Sicherheitsüberprüfung am SpiderJack 3 von 2016

Rahden, 12.04.2017

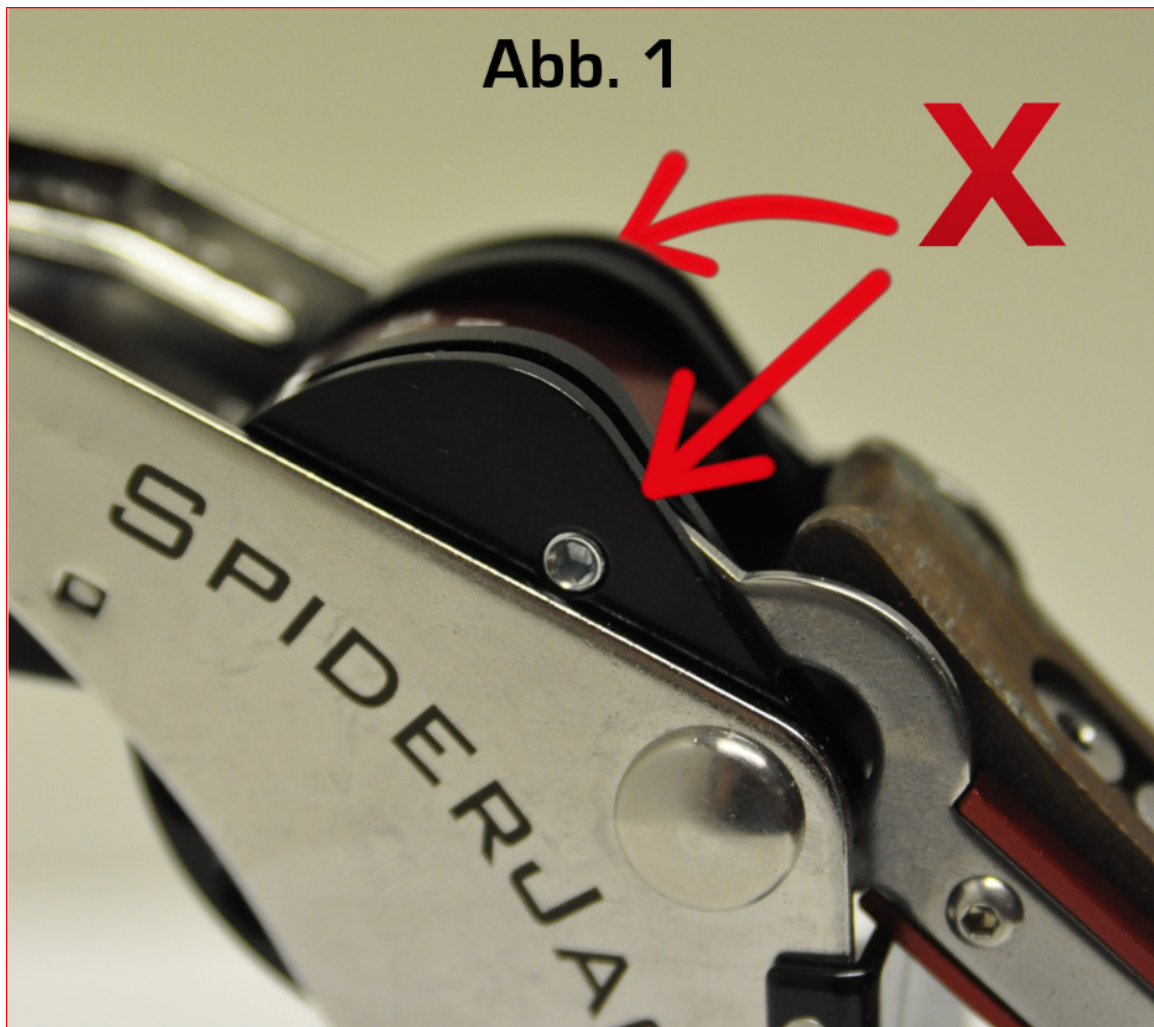
Um herauszufinden, ob es weitere, möglicherweise nicht ausreichend fest verklebte Madenschrauben am SpiderJack 3 gibt, ist es notwendig, dass jeder Anwender diese zwei Schrauben (Abb. 1) überprüft.

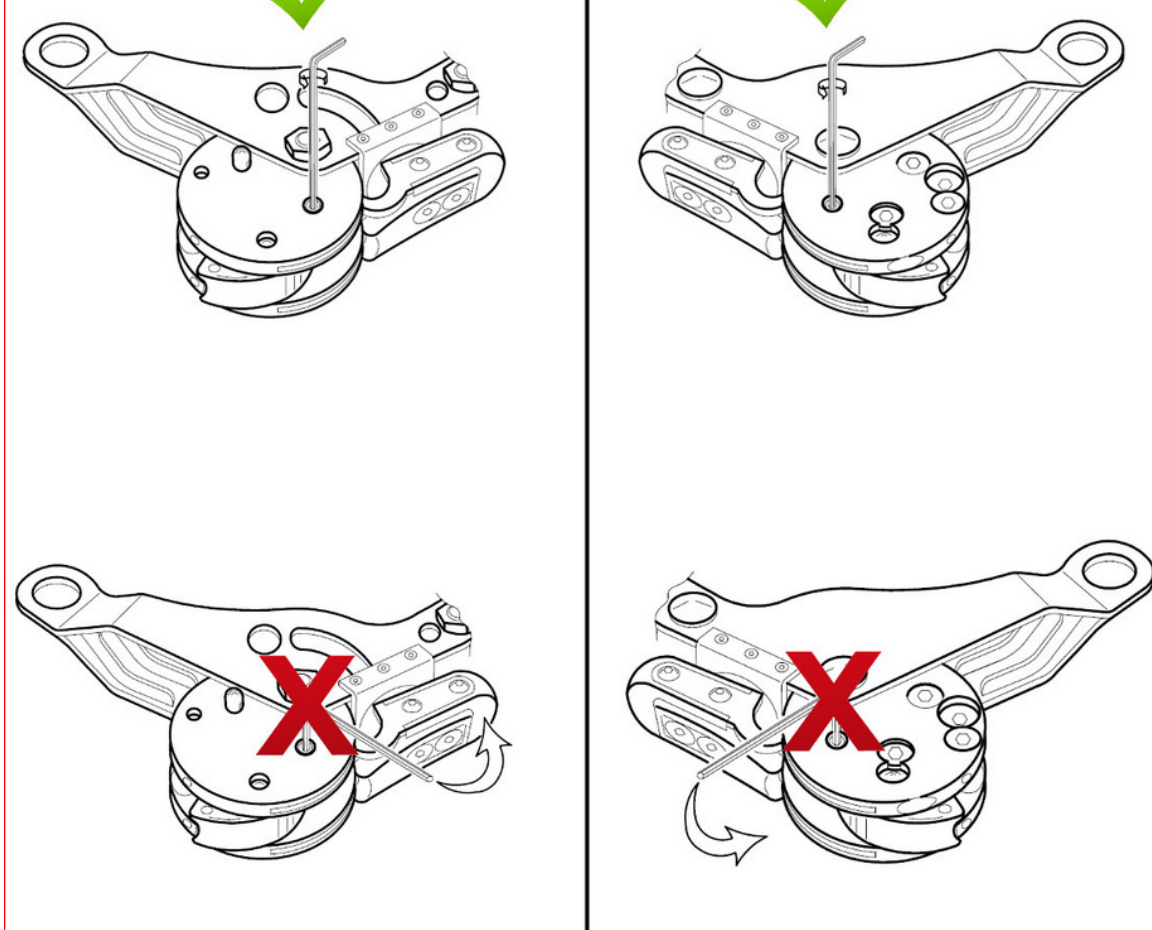
Jeder Anwender eines SpiderJack 3, Seriennummer: 25.16..., wird daher aufgefordert, diese Überprüfung, der dargestellten Anleitung (Abb. 2) folgend, umgehend durchzuführen!

Wichtig ist dabei, dass der Sechskantschlüssel wie dargestellt (Abb. 2), am kurzen Schenkel gehalten wird!

Kann der Anwender die beiden Madenschrauben mit der dargestellten Methode mit normalem Kraftaufwand (1 bis 1,5 Nm) nicht drehen, dann ist alles in Ordnung und der SpiderJack 3 ist sicher. Die Drehrichtung ist hierbei egal. Sollte sich eine der beiden Madenschrauben oder beide hingegen drehen lassen, darf der SpiderJack 3 nicht mehr eingesetzt werden, bis das Problem behoben ist. Bitte [kontaktieren Sie](#) uns im Falle von nicht festen Madenschrauben umgehend. Wir werden Ihnen selbstverständlich sofort ein kostenloses Reparatur- Kit mit Montageanleitung zuschicken.

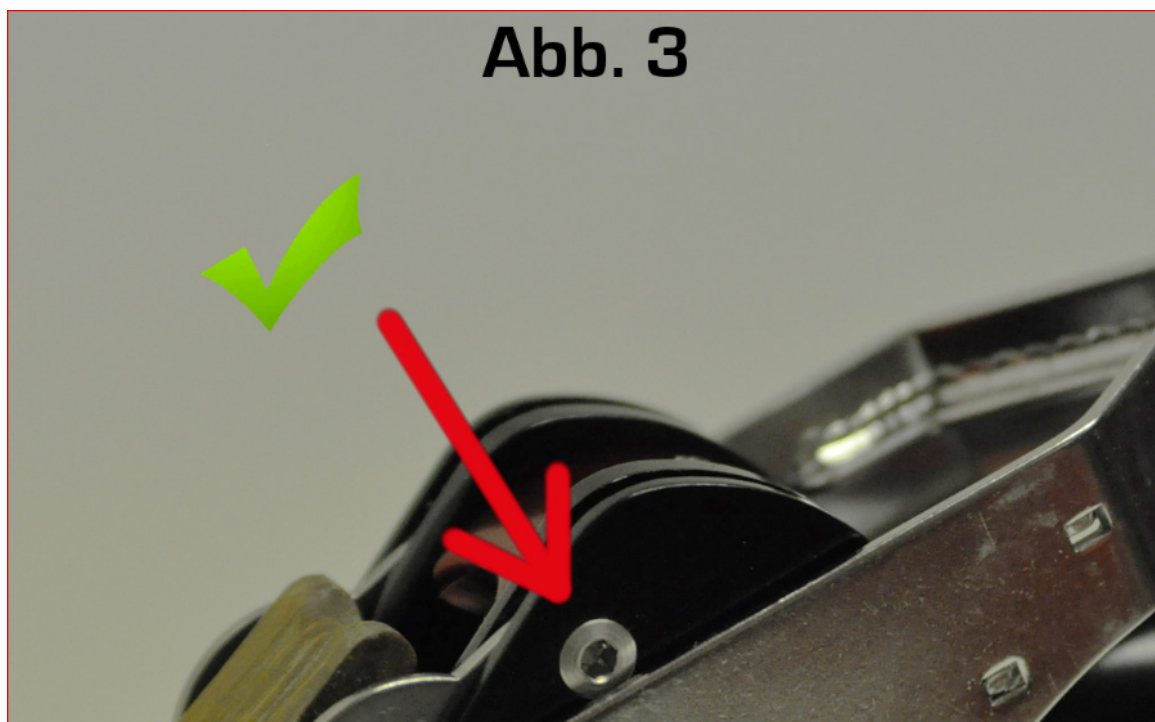
Alle Besitzer des SpiderJack 3, Seriennummer: 25.17... mit der **neuen** Madenschraube (Abb. 3), brauchen diese Sicherheitsüberprüfung nicht durchzuführen. Diese neuen Madenschrauben mit Kopf sitzen zusätzlich mechanisch fest und die ordnungsgemäße Verklebung wird bei jeder einzelnen Schraube doppelt überprüft.
